栾川山水文苑s1地块西大门装修工程结算资料存档目录

图纸会审纪要

工程名称	栾川山水文苑项目S1地块西大门				
建设单位	栾川县浩德颐康文旅有限公司				
监理单位	建基工程咨询有限公司				
设计单位	成都致澜景观设计有限公司				
施工(分包)	河南专鼎建筑工程有限公司				
会审地点	线上会议				
会审时间	2023年9月13日				
会审内容共计	8 页 14 项条款 (其中: 土建 14 条, 绿化 0 条, 安装 0 条)				
参加单位及参加人员	建设单位 (章) 参加人签字	设计单位 (章) 参加人签字	监理单位 (章) 参加人签字	施工(分包) 单位(章) 参加人签字	其他单位 (章) 参加人签字
	 王怡 秦江南	 王怡	 李万光	 秦江南	
图纸会审纪要					
详见后附清单

设计修改通知单

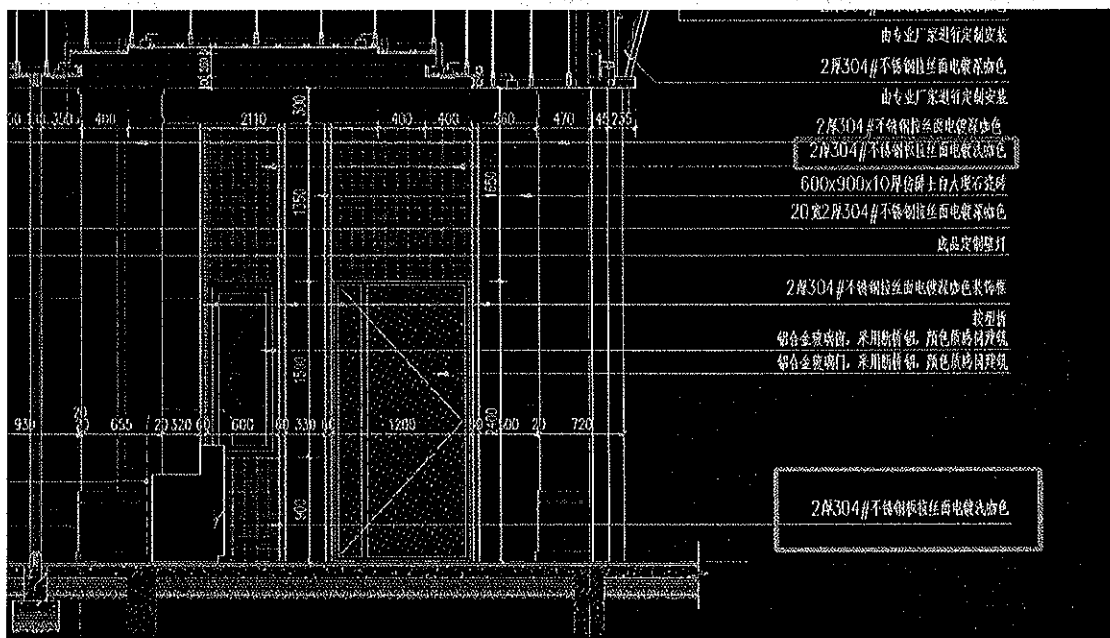
6. 1) 方案效果吊顶看起来像金属板，施工图为石膏板吊顶
 2) 墙面不锈钢效果图为深咖，施工图为浅咖，请推敲。

设计回复：1) 吊顶颜色及样式以施工图为准

2) 门岗室墙面不锈钢调整为深咖色。

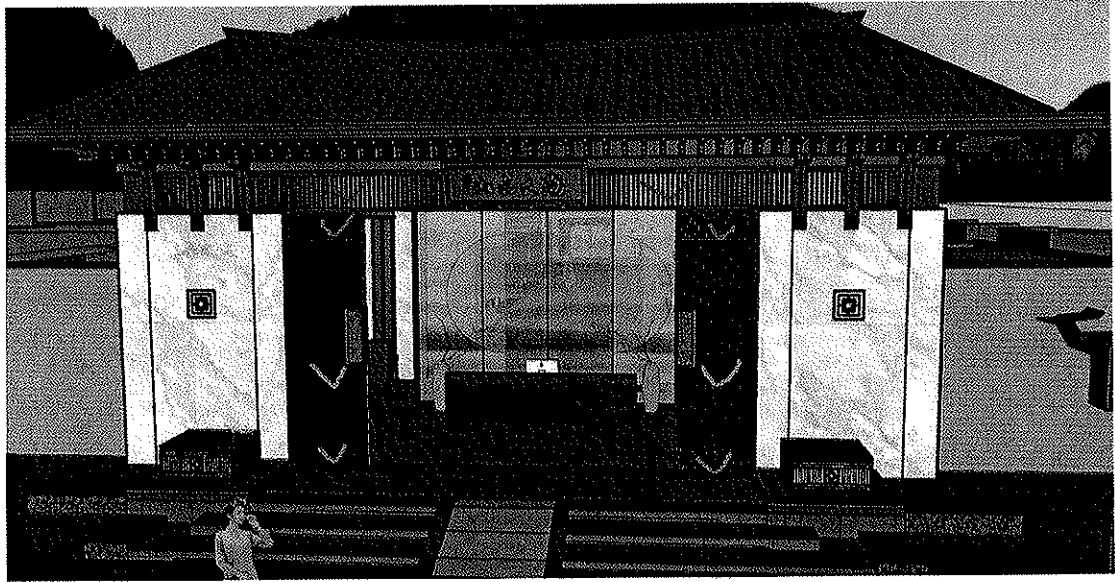
7. 夹绢玻璃的诗句的排版图尽快发过来，另图片像素不够，是否需要 logo?

设计回复：夹绢玻璃屏风图案由施工厂家提供选型，古诗由设计提供排版，古诗印于绢布上，不需要 logo。

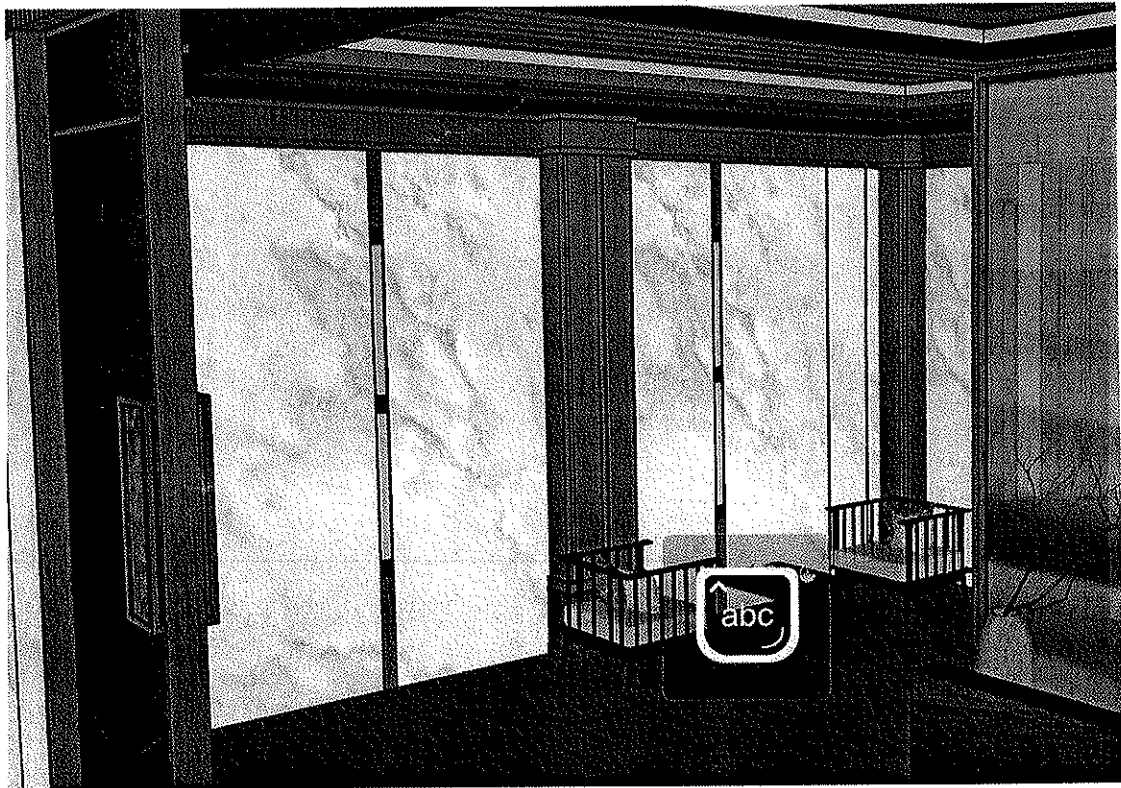
14. 大门内部两侧侧墙，我看效果图上都是这个爵士白，施工图上是那个格栅加玻璃，这是后来就是改了吗？

回复：因土建验收原因（外围合墙体镂空不计容），以施工图为准。
